INSTRUKCJA SERWISOWA

BIEŻĄCE MODYFIKACJE W SILNIKACH ROTAX® TYPU 912/914 (wszystkie wersje)

Ta instrukcja zastępuje SI-912-020 76 oraz SI-914-022 R7 z dnia 15 Maj 20136.

Bieżące modyfikacje w silnikach ROTAX®.

fig. 4

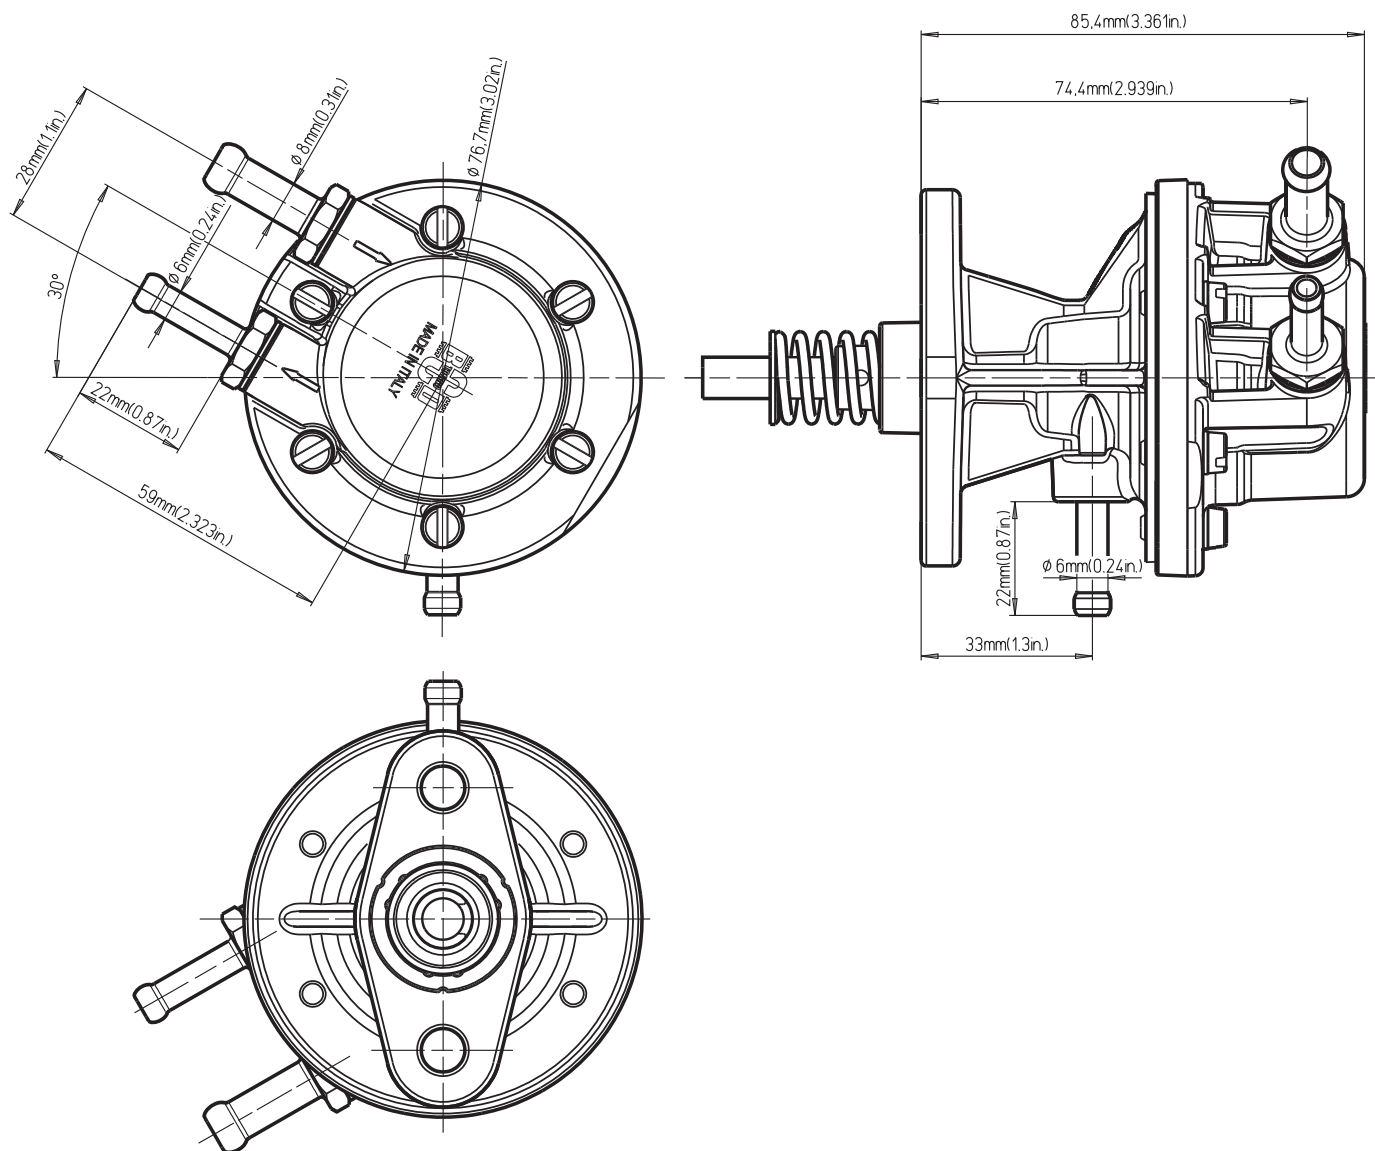
Podłączenie pompy paliwa (1) z króćcami na przewody wkręcane. Patrz fig. 4.

Wlot paliwa (2):

gwint (5). AN-5 (9/16-18 UNF)

moment dokręcenia: 15 Nm (135 in. lb)

Wylot paliwa (3):

króciec pierścieniowy (6) 3/4 DIN 7642

moment dokręcenia: 15 Nm (135 in. lb)

Drenaż (4):

średnica zewn. 6 mm (0.25 in.)

dł. nasunięcia na króciec: max. 22 mm (0.87 in.)

fig. 3

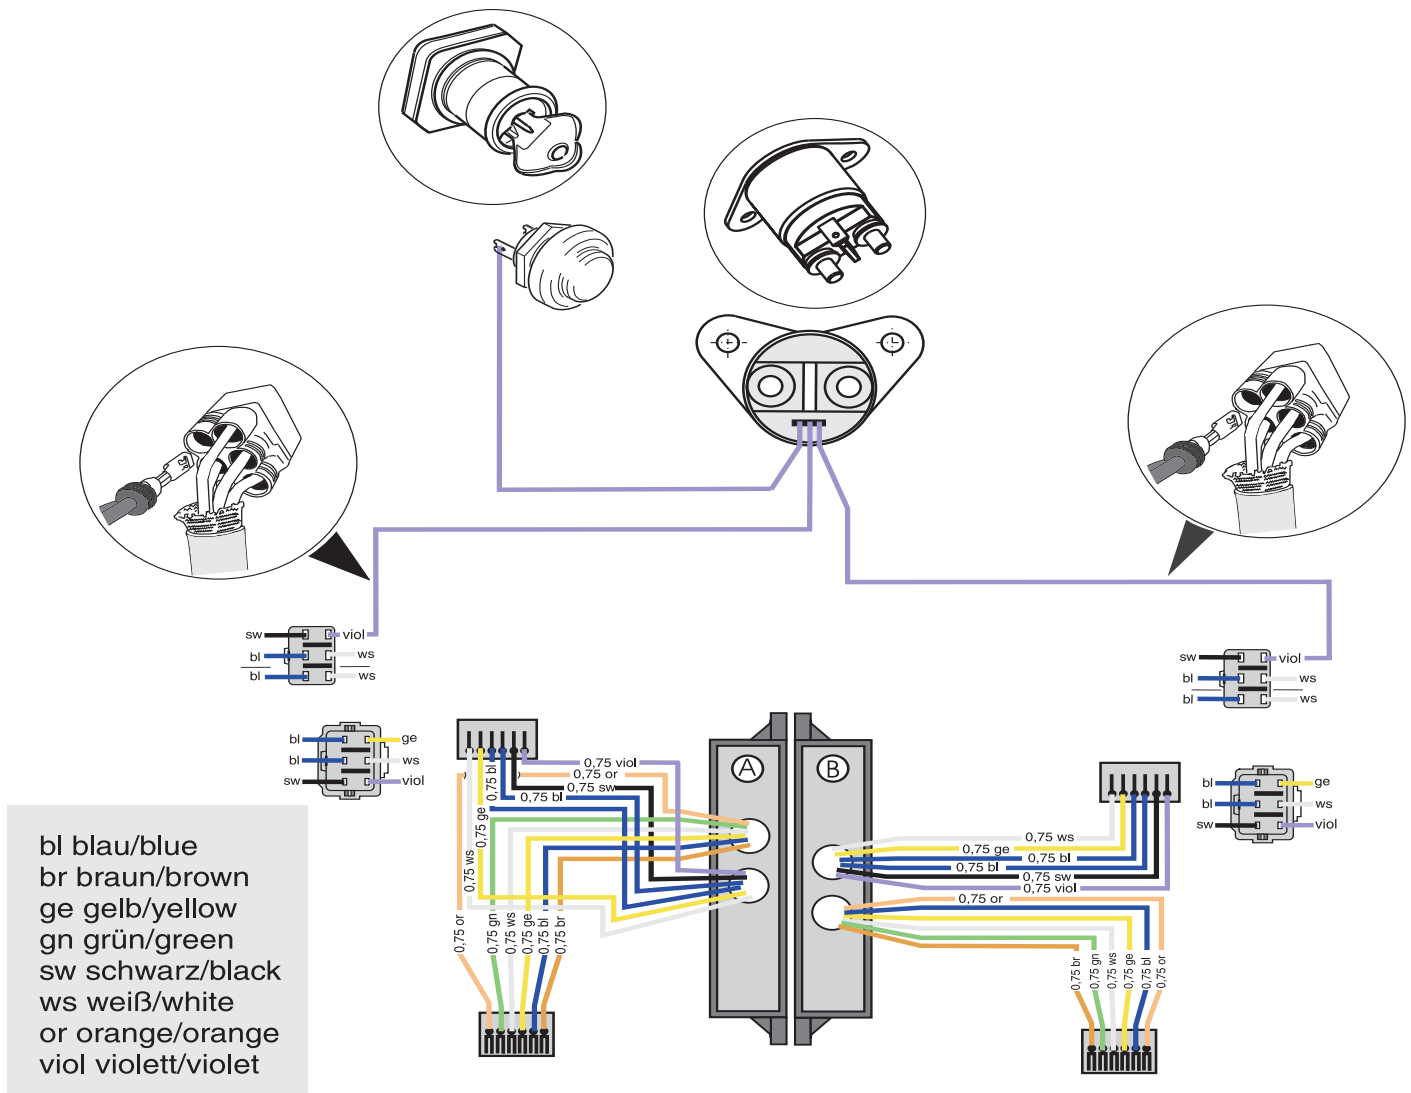
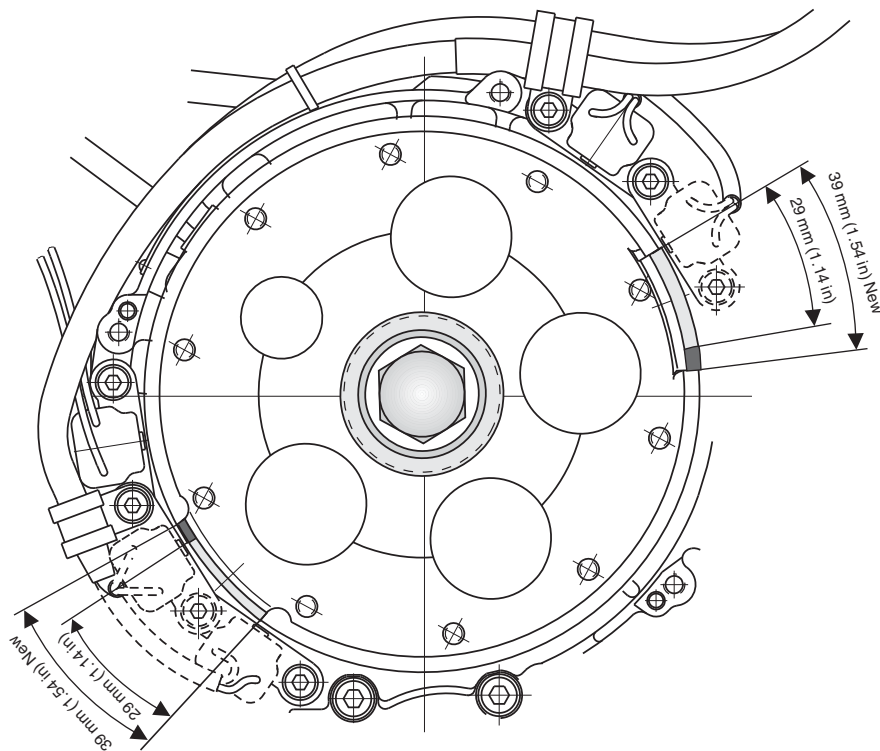
W trakcie ciągłego doskonalenia i standaryzacji produktu, wprowadzono moduł elektroniczny z opóźnieniem przeskoku wyprzedzenia zapłonu. Moduł ten może być aktywowany sygnałem 12 V. Bez tej opcjonalnej 12 V aktywacji działanie modułu pozostaje takie samo jak w poprzednim dobrze sprawdzonym modelu.

- Producent statku powietrznego musi zaopatrzyć instalację elektryczną w 1 dodatkowy przewód na każdy moduł obwodu A i B (złącze 6-polowe) do załączenia sygnału sterującego przekaźnika (patrz poz. 26 na rys. 1).
- Współczynnik opóźnienia zapłonu od rozruchu do włączenia się udoskonalonego zapłonu: Od momentu rozruchu silnika gdy tylko przekaźnik rozrusznika nie jest już zasilany, silnik pracuje przez 3-8 sekund z opóźnionym zapłonem.
- Nie podłączaj przewodu sterującego do rozrusznika elektrycznego – jako że obwód nie posiada ochrony przepięciowej.
- Wtyczka udoskonalonego modułu nie może być zasilana ciągle prądem 12 V. Mogło by to spowodować obejście funkcji regulacji opóźnienia oraz różnice w szybkości ładowania cewek (w zależności od tolerancji wewnętrznej, przerwy na wyzwalaczu, itp.).

<u>stary moduł 966726</u>		<u>nowy moduł 966727</u>
	<u>piasta koła zam.</u>		
punkt zapłonu przy rozruchu	966871 stara	4° przed GMP	4° przed GMP
	966872 nowa	3° po GMP	3° po GMP
opóźnienie zapłonu przy rozruchu		brak	3 – 8 sekund
przełączenie na normalny zapłon		od 650 1000 obr/min	po upływie czasu
		zależnie od szczeliny	opóźnienia (3-8 s)
ustawienie zapłonu w pracy normalnej		26° przed GMP	26° przed GMP

fig. 2

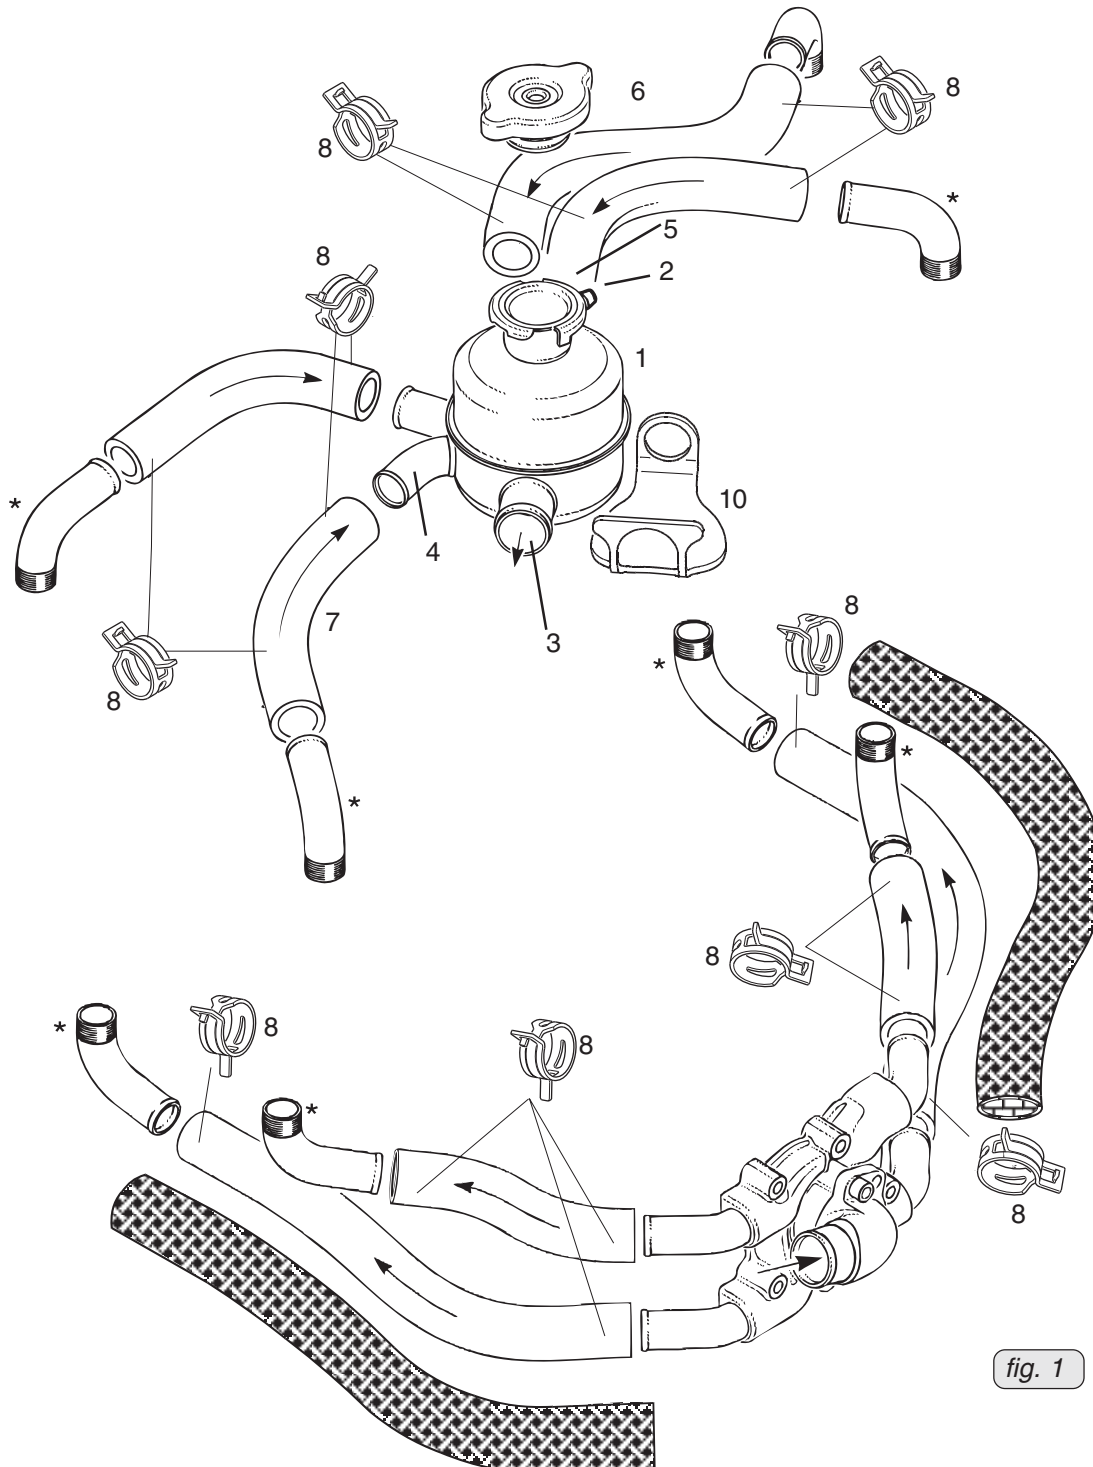
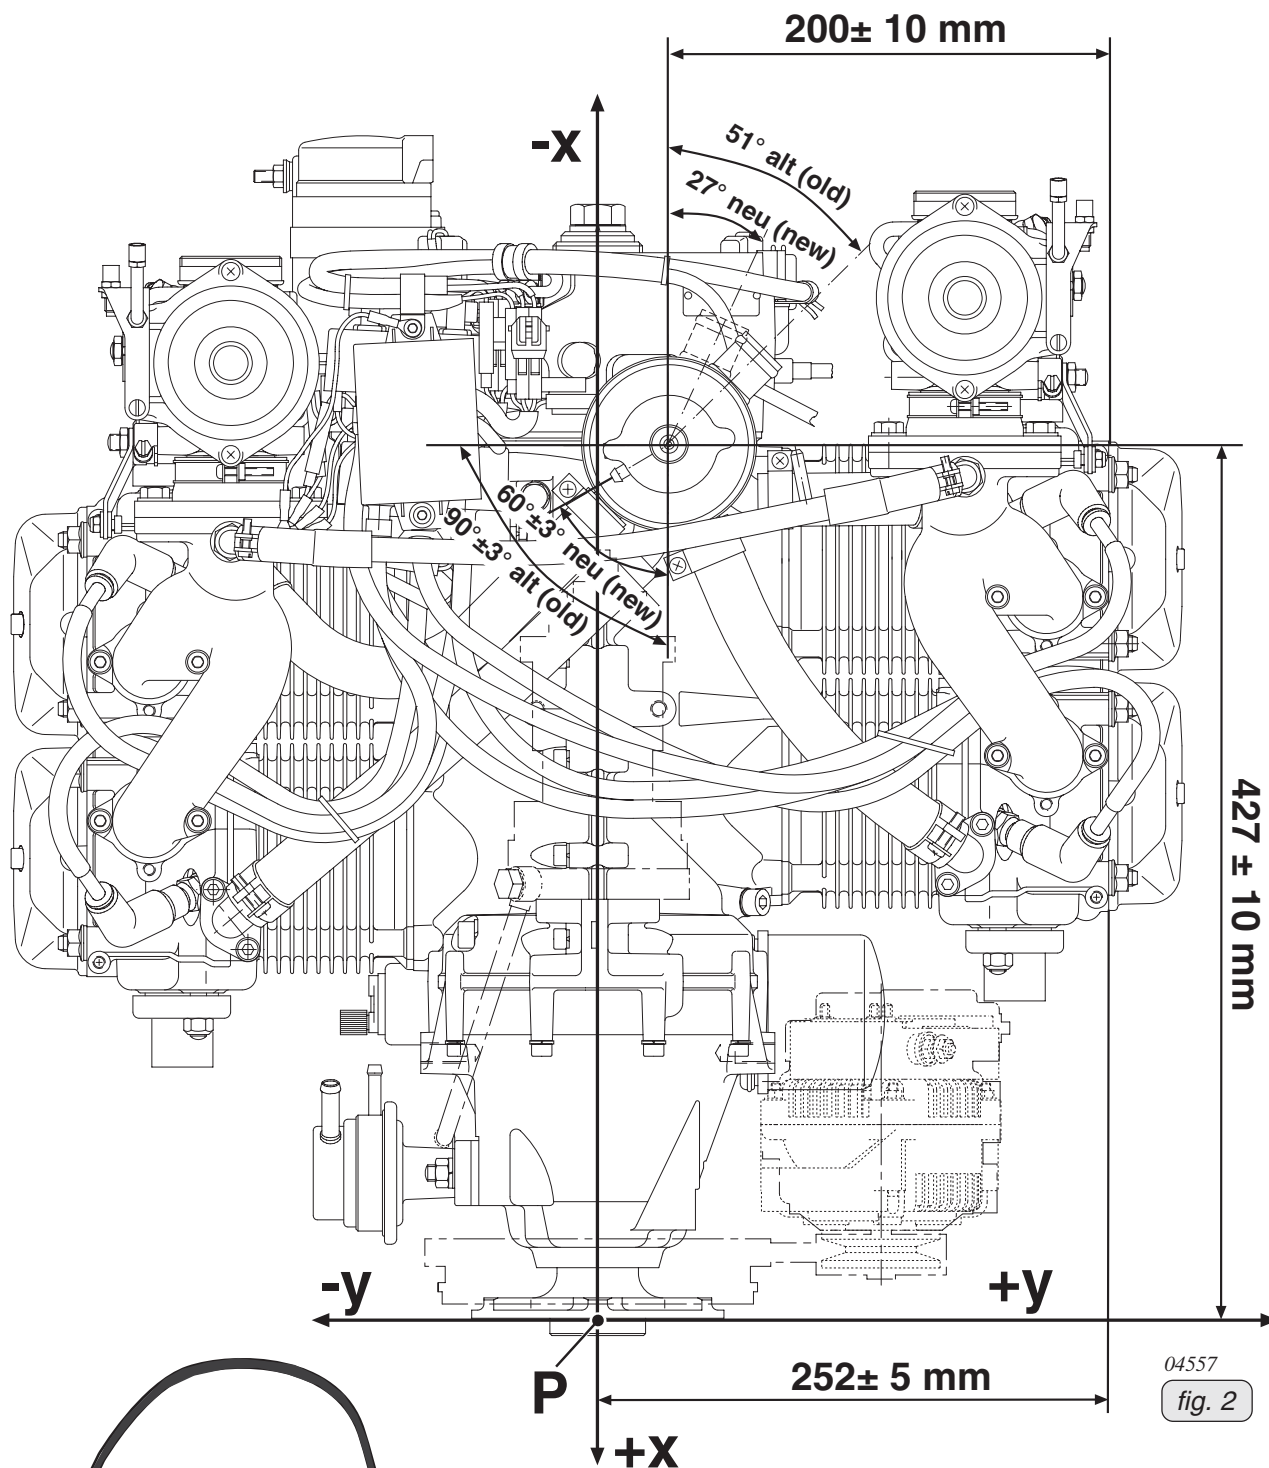
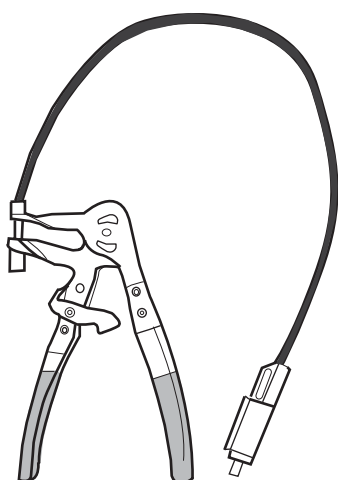
W trakcie ciągłego doskonalenia i standaryzacji produktu, zoptymalizowano położenie zbiornika rozprężnego (1).

- zmiana położenia króćca (2) dla wężyka do butelki przelewowej (z 0° na 30±3°).
- zmiana położenia króćca (3) dla przewodu do chłodnicy cieczy (z 51° na 27±3°).
- zmiana położenia króćca (4) dla przewodu od cylindra 4 (pochylony 34°).
- zmiana długości króćca (5) dla przewodu od cylindra 3 (zwiększenie długości o 13,4±3 mm).
- zmiana długości przewodu (6) od cylindra 1 (zwiększenie długości z 270 mm do 285 mm).
- zmiana długości przewodu (7) od cylindra 4 (zmniejszenie długości ze 100 mm do 85 mm).
- nowe obejmy sprężyste (8) do mocowania przewodów wodnych (zbiornik rozprężny i pompa wodna).

- sprawdź podkładkę gumową (10).

◆ UWAGA: Dopuszczalne jest zużycie do 1 mm w porównaniu z pierwotną grubością podkładki.

- Załóż przewód wodny (6) 285 mm od cylindra 1 oraz nowy przewód (7) 85 mm od cylindra 4. Do mocowania przewodów wodnych na zbiorniku rozprężnym, pompie wodnej, cylindrach, stosuj nowe obejmy sprężyste.

■ **OSTRZEŻENIE:** Zwróć uwagę na właściwą długość nasunięcia przewodów na odpowiedni króciec. Sprawdź pewność mocowania przewodów i obejm i sprawdź na podcieki. Zawsze mocuj obejmy w taki sposób, aby nie mogły one uszkodzić innych elementów oraz do ich mocowania używaj odpowiedniego narzędzia (patrz fig. 3).

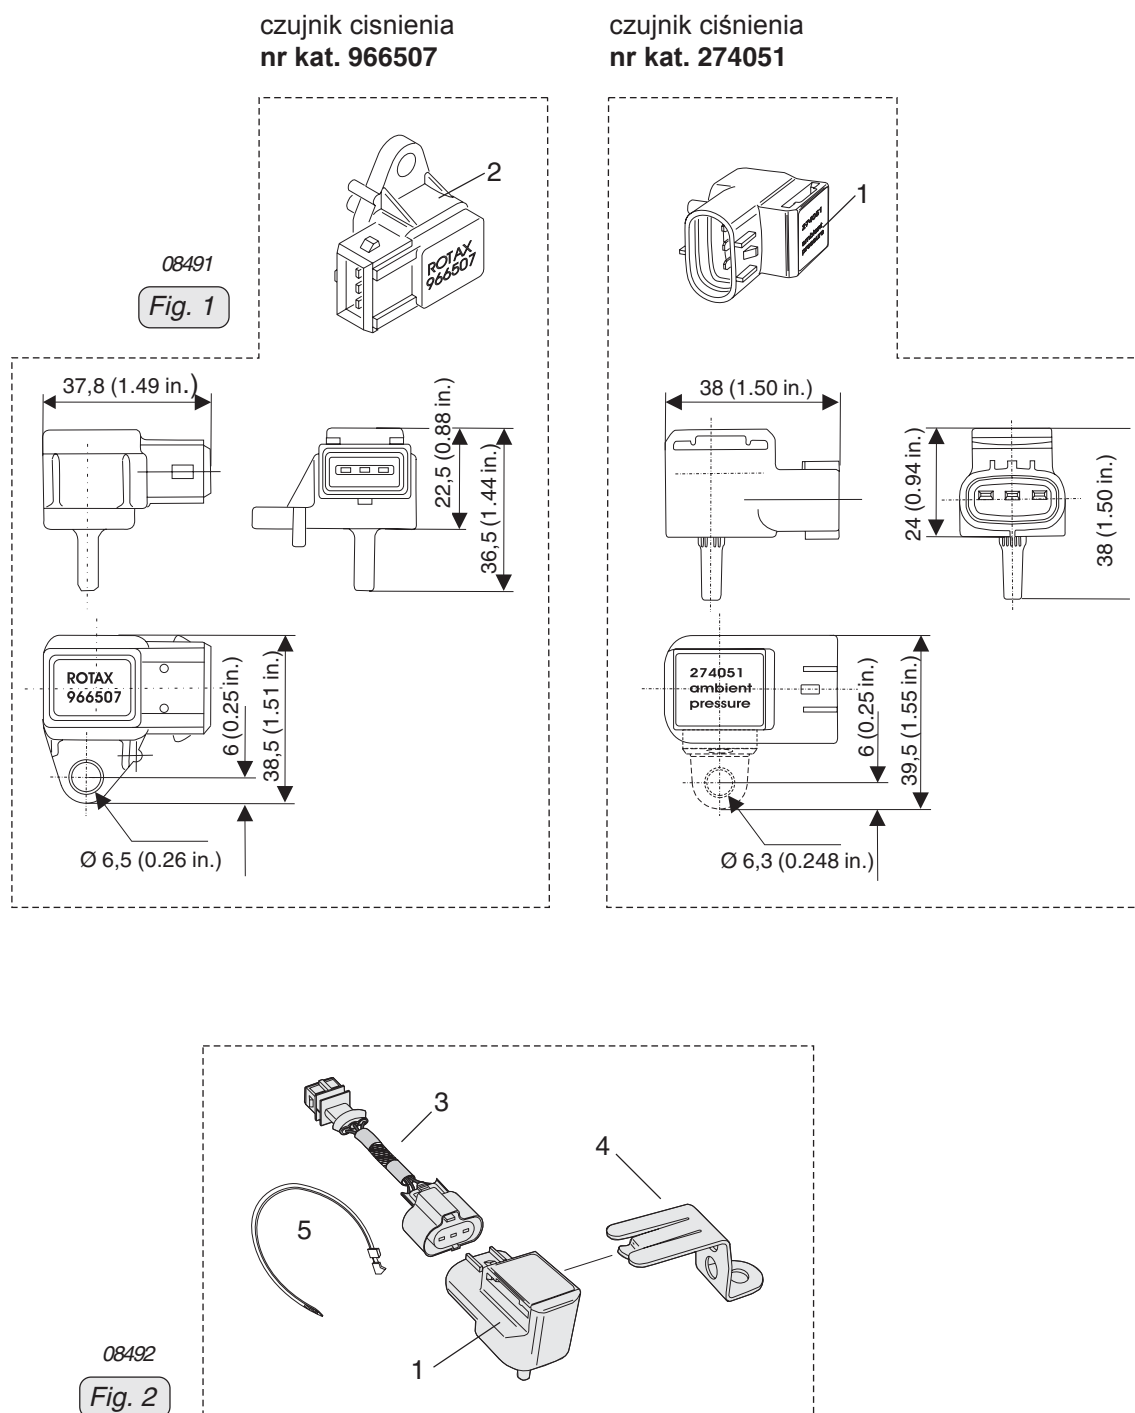
Patrz fig. 1 i 2.

1. Odłącz od wiązki czujnik ciśnienia (2).
2. Podłącz do wiązki i nowego czujnika ciśnienia (1), przewód adaptacyjny (3).
3. Zamontuj na czujniku ciśnienia wspornik (4).
- OSTRZEŻENIE: Poprowadź wiązki elektryczne w taki sposób, by nie występowały ostre zagięcia i możliwość ocierania.
4. Ułóż przewód adaptacyjny i zabezpiecz opaskami zaciskowymi (5).

nowa wersja

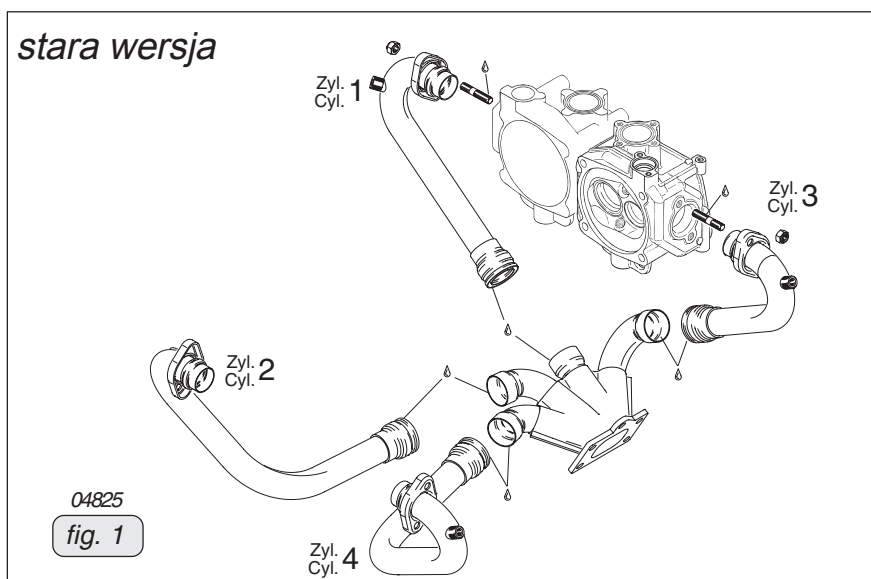
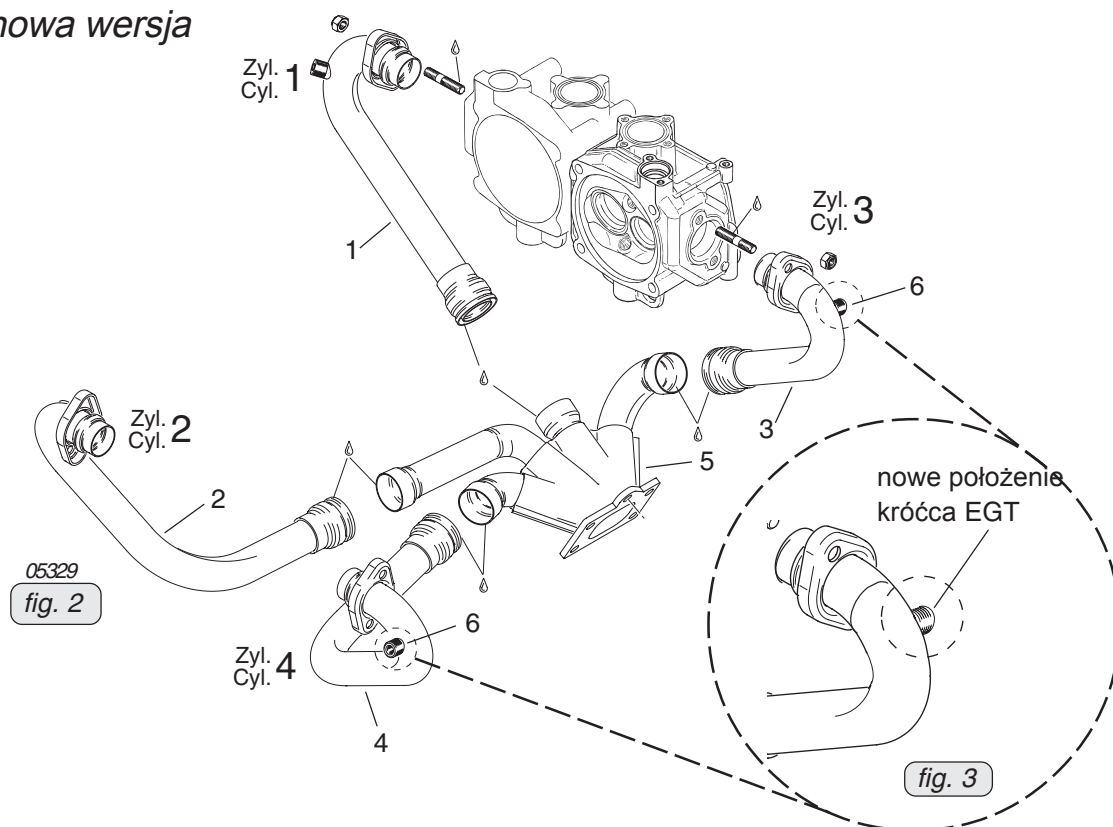
◆ UWAGA: Jeżeli konieczna jest wymiana rury kolektora wydechu, musi ona zostać wymieniona na rurę o takim samym numerze. Jeżeli jest ona niedostępna, należy wymienić cały zespół z czterema rurami i kolektorem wydechu o nowych numerach. Nowe rury kolektora nie SA zamienne ze starymi.
